**URZĄD MIEJSKI W WOŁOWIE**  
Rynek 34  
56-100 Wołów

WZP.271.19.2022

### **WYJAŚNIENIA TREŚCI SWZ, MODYFIKACJA TREŚCI SWZ**

dot.: postępowania o udzielenie zamówienia publicznego. Nazwa zadania: „Budowa przychodni specjalistycznej w Wołowie” – w formule „zaprojektuj i wybuduj”

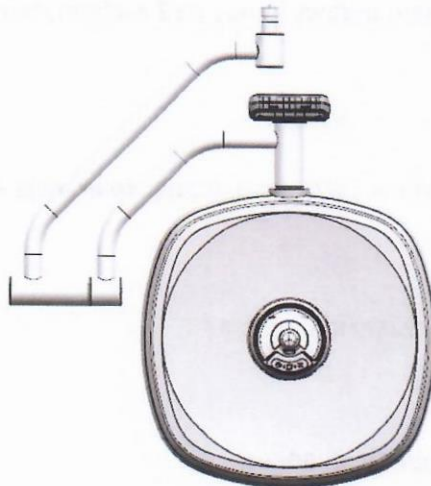
Czy Zamawiający dopuści lampę ze średnicą bezcieniowego pola oświetlanego regulowaną przez panel boczny umieszczonym w bocznej części oprawy - w zakresie 15-25 cm oraz regulacja przyciskami przy sterylnym uchwycie ?

Oferowany parametr (rozmiar plamy świetlnej 150-250mm) jest użytkowo znacząco gorszy od wymaganego (rozmiar plamy świetlnej 110-330mm). Zamawiający podtrzymuje wymagania zawarte w SWZ.
